(仮称) DPL 仙台長町Ⅱ計画に係る
環境影響評価準備書に対する指摘事項の対応について

令和 7 年 3 月

大和ハウス工業株式会社

図 8.4-5 予測結果（地上デジタル波）

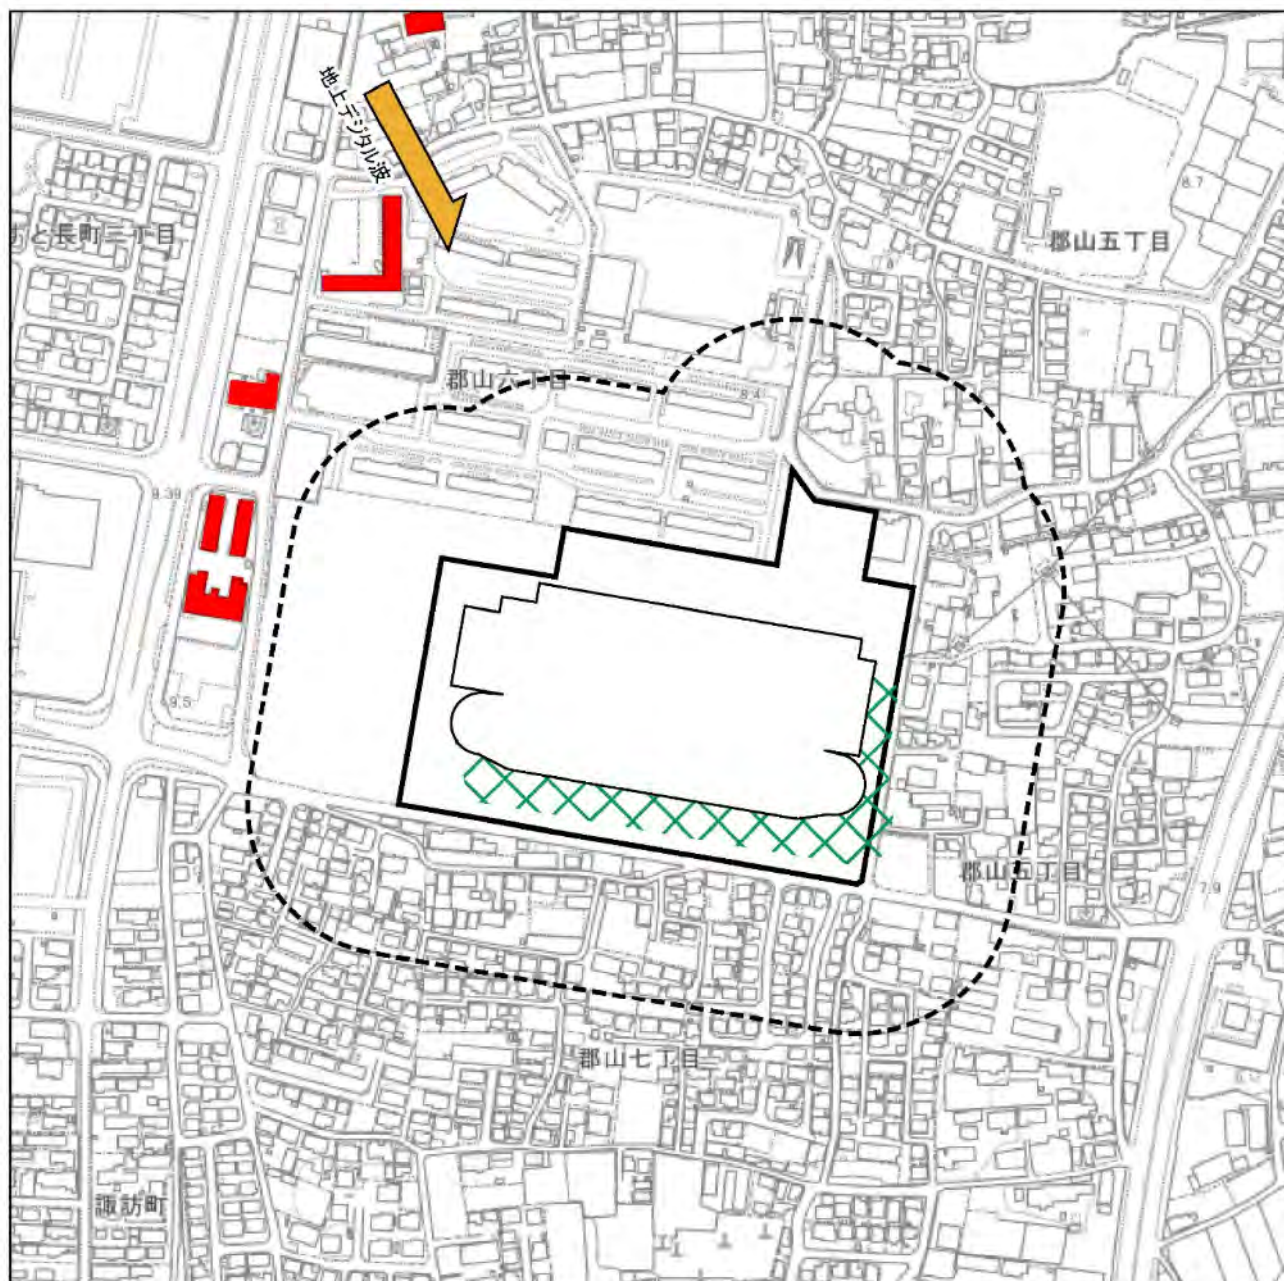
No.	指摘事項	対応方針	備考
1	昨年度の事前調査書等と比べて、今回の準備書では、地図等の縮尺が小さい（より広範囲である）気がする。例えば公園と日影線の位置関係や、植栽のうちこの桜を撤去してどう植え直すのかとか等、建物周辺の状況が分かりにくいので、もう少しクローズアップして、実際の建物に近い計画図等も加えて示していただきたい。	事前調査書及び方法書時点から地図の縮尺に変更はありません。 準備書では、電波障害・日照障害・風害を予測・評価するため、縮尺が1/50,000と1/10,000の高層建築物の分布図を新たに掲載しました。ただし、予測結果の図面には、高層建築物の分布を示しておりませんので、追記した図面を評価書に掲載いたします。 また、公園・なのはな園と本事業の建物の位置関係が把握できるように、日照障害の予測結果の図面に、郡山住宅児童公園、郡山5丁目公園、なのはな園の位置を示します。 なお、植栽計画については、今後詳細を検討する予定ですが、計画地内における位置が把握できるように、緑化計画図（p.24）を見直した結果を評価書に掲載いたします。	準備書 p.8.4-7 (386) p.8.5-4 (394) p.8.6-5 (406) p.8.4-9,10 (388,389) p.8.5-8,9 (398,399) p.8.6-5 (406) p.1-24(24) 巻末資料 ①
2	土壌汚染対策について、要措置区域と形質変更時要届出区域の指定状況について、指定番号「要-24」の指定面積は間違っている。	ご指摘の通り記載を改めます。 誤：200 m² 正：17242.736 m²	準備書 p.1-20(20) 巻末資料 ②
3	土壌汚染対策を完了してから事業者に引き渡しになるとの説明であるが、どのような土壌汚染対策を行っているのか。 後になって配慮すべきことがあるかどうかの検討材料にもなるため、情報共有をより詳しいレベルで行っていただきたい。	現所有者に確認した結果、指定区域を解除できるように、汚染土場外搬出処理を実施しています。なお、汚染土壌を除去した場所や深さ等の詳細についても情報共有に努めます。	準備書 p.1-20(20)

図 8. 2-12 防音壁の設置位置及び高さ

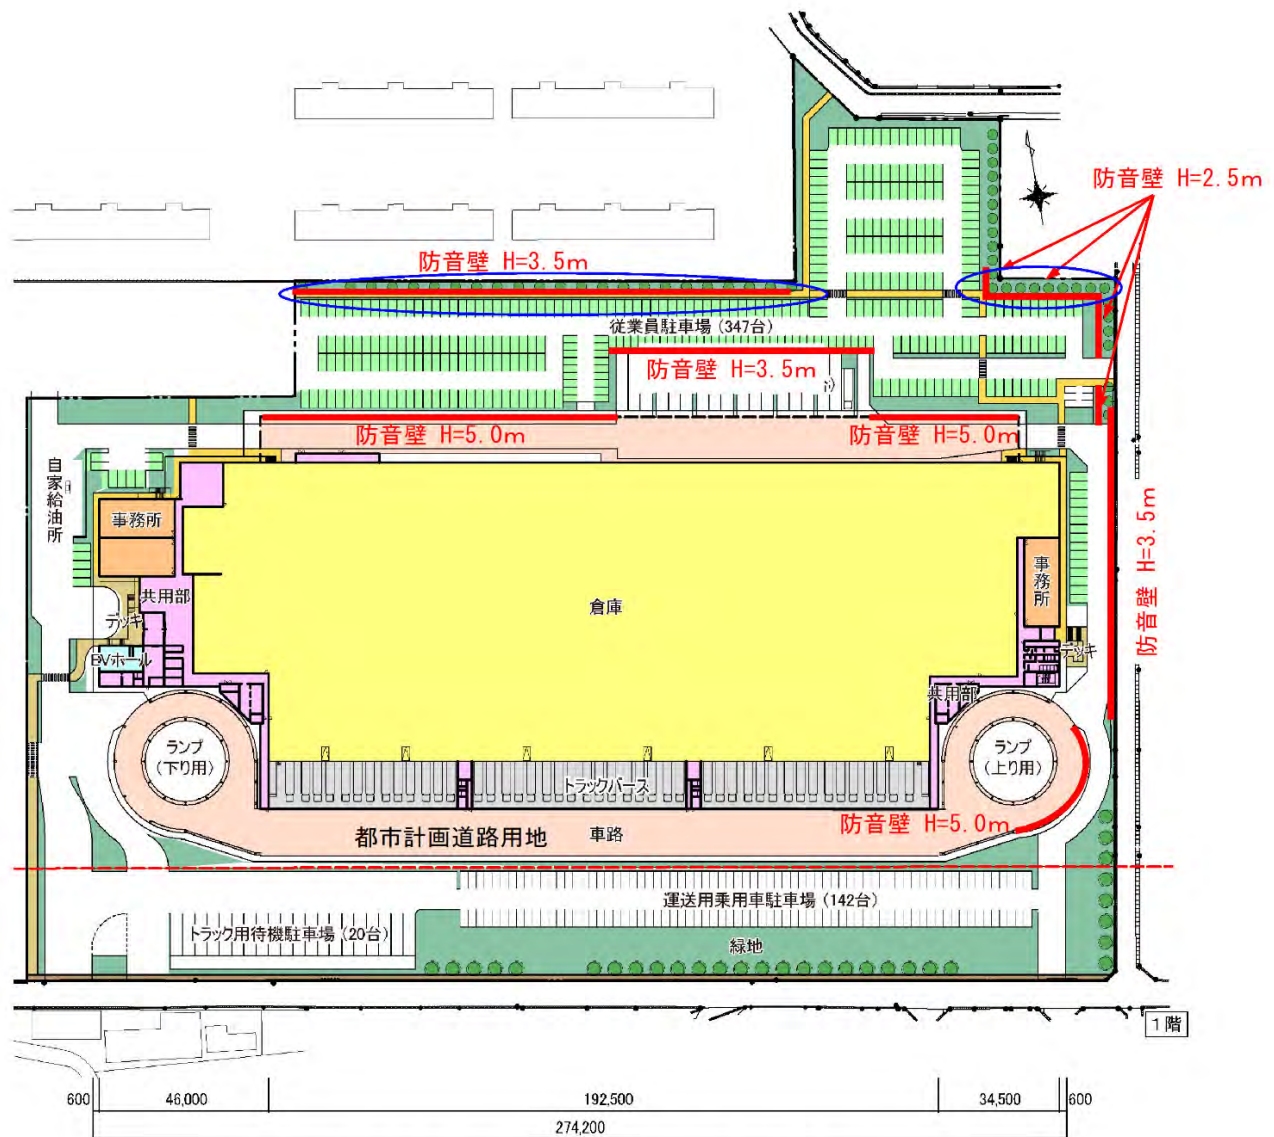
No.	指摘事項	対応方針	備考
1	防音壁で対策する騒音の発生源は、車両走行か、建物か。高さ 3.5m の防音壁はかなり圧迫感があるので、別の対策が考えられないのか。	防音壁は車両の走行に伴う騒音対策となります。東側の通路と敷地境界線までの距離が近く、その影響が大きいために環境保全措置として防音壁の設置を検討しました。 圧迫感を軽減するため、防音壁の外側に植栽を施す等を検討し、その結果を評価書に記載します。	準備書 p. 8. 2-28 (351) 巻末資料 ⑥
2	防音壁のすぐ裏の地点では圧倒的に防音壁が効くが、行路差（音が伝わるルート）によっては効果が全然違うので、確認しておいたほうがよい。	住居が立地している北側の郡山住宅の 1 階～5 階高さ、東側の住居の 1 階、2 階高さの騒音を予測します。（計画地内を走行する車両による騒音について追加予測します）	準備書 p. 8. 2-29 (352) p. 8. 2-36 (359)
3	北側に郡山住宅のような高い建物には、直接的な音が伝わると考えられる。高さを考慮して評価すべき。		巻末資料 ⑦

No.	指摘事項	対応方針	備考
4	図 8.2-12 (p. 351) の防音壁の位置について、隣接する北側の公園等への景観上の影響も考慮して植栽しているかと思う。図を見ると、防音壁と植栽の位置が前後しているところがあるが、これは何らかの理由があるのか。	北側は、防音壁の効果が大きくなることを念頭において、なのはな園に近い側にしています。また、東側は高木が植栽可能な箇所は防音壁を植栽の内側、スペースが確保できない箇所は植栽の外側に防音壁を設置しています。 なお、北側の防音壁については、圧迫感を軽減するため、防音壁の外側に植栽を施す等を検討し、その結果を評価書に記載します。	準備書 p. 8.2-28 (351) 巻末資料 ⑦
5	防音壁は 2.5m から 3.5m あるが、敷地北側の公園やなのはな園の利用者である子供たちから見ると大きな壁に見える。今の段階で詳細設計は難しいかと思うが、植栽や防音壁の高さによって異なったものに見えてくると思うので、隣地の子供達からの防音壁や植栽の見え方に配慮した詳細設計を検討すべき。	詳細設計の段階において、防音壁や植栽の見え方に配慮した、具体的な緑化計画を検討します。 詳細設計で新たに実施することとした対策等は、配慮事項として評価書に追記いたします。	準備書 p. 1-24 (24)

青枠は準備書からの変更箇所

図 8.5-6(2) 冬至日における等時間日影図（地盤面から0m）

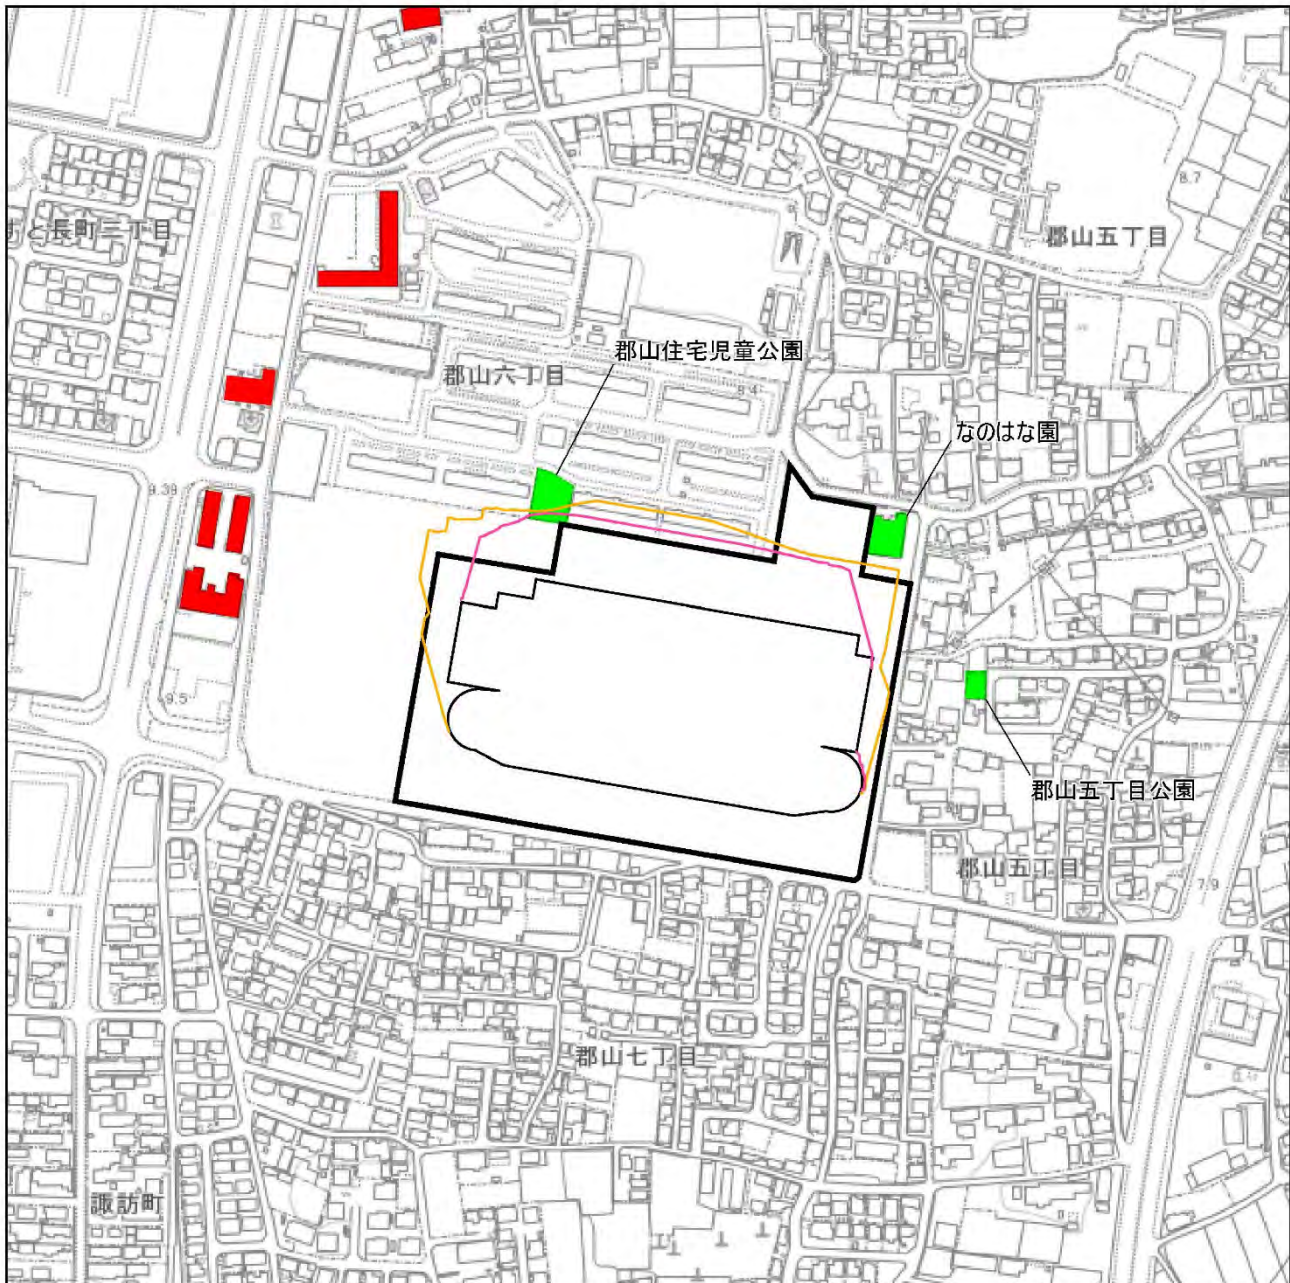
No.	指摘事項	対応方針	備考
1	園庭の地面の高さでは、もっと広い範囲で長い時間陰がかかる。「なのはな園」はその影響を把握しているのか。「なのはな園」にはきちんと話し合いをされた方がいい。	地盤面から 0m の日影の長さを検討し、作図します。「なのはな園」には、詳細設計を進める中で、日照障害や騒音の影響と、それを軽減するための具体的な対策(植栽計画、防音壁計画等)について個別に説明する予定です。	準備書 p. 8. 5-7 (397) P. 3. 5-9 (399) P. 3. 5-11 (401) 巻末資料 ⑧

また、平均地盤面から 0m の高さにおける冬至日の日影の継続時間は、5 時間等日影線は仙台郡山住宅の中庭に、3 時間日影線は仙台郡山住宅の 2 棟の建物となのはな園の中庭の一部にかかると予測される。

図 8.6-17 風速分布予測結果（施設の存在時、風向：西北西、地上 1.5m）

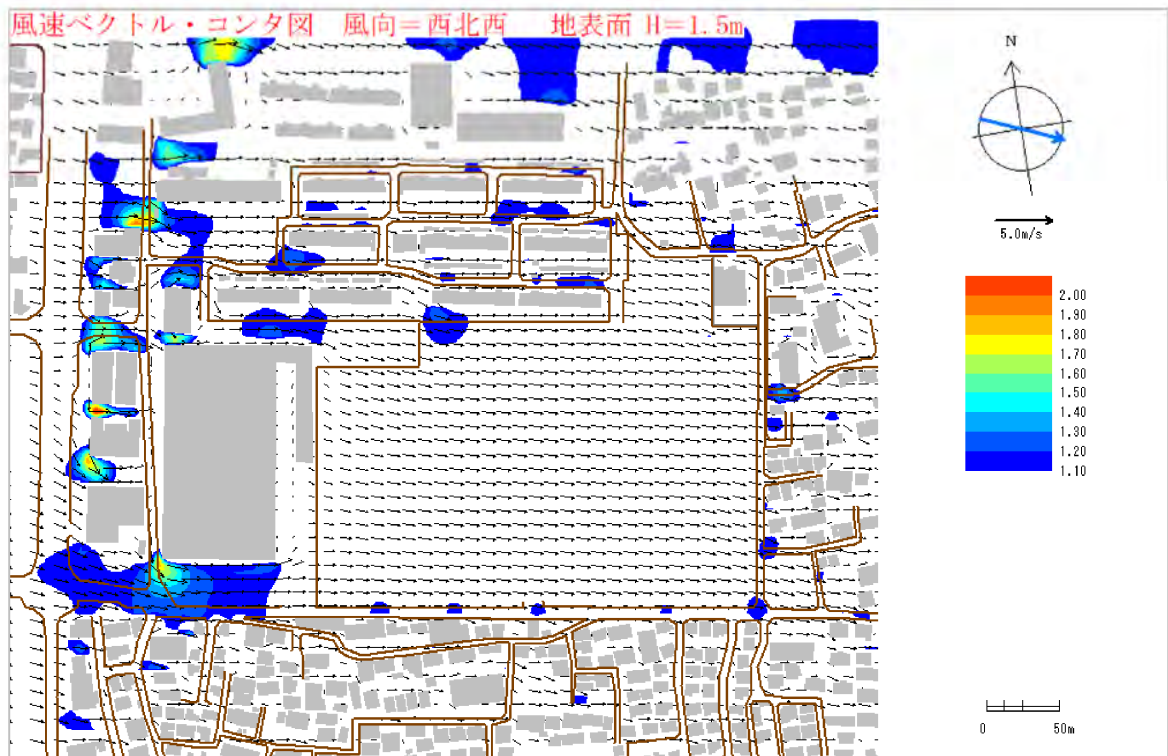
No.	指摘事項	対応方針	備考
1	「風速 5m/s 以上の強風については、西北西からの風の頻度が高い」とあり、強風時の確認も必要である。仙台では冬の西風が非常に強いことを実感している人が多いので、検討した方がよい。風切のようなものを付けるなど、対策に繋がるかもしれない	西北西からの風について、風速の変化を確認し、評価書に追記いたします。	準備書 p. 8. 6-14 (415) p. 8. 6-17 (418) 巻末資料 ⑨
2	少し高い地点（2 階建ての 2 階など）は風の変化を確認しているのか。	高さ方向についてはこれまで確認していませんでしたが、2 階建て住宅の窓の高さ (3.5m) および郡山住宅団地の 5 階建て建物の 5 階の窓の高さ (14.0m) を条件として予測し、予測結果を評価書に記載します。	準備書 p. 8. 6-14 (415) p. 8. 6-17 (418) 巻末資料 ⑩

予測の結果、計画建築物の周囲では風速の増加量が 1.1 倍となる範囲が広範囲にわたって出現するものと予測される。①北北西、②南東の風の変化と同様に、北東および南西方向で風速が強まる傾向にあるが、この変化の範囲のほとんどは計画地内に収まっており、周辺の住宅への影響は生じないものと予測される。
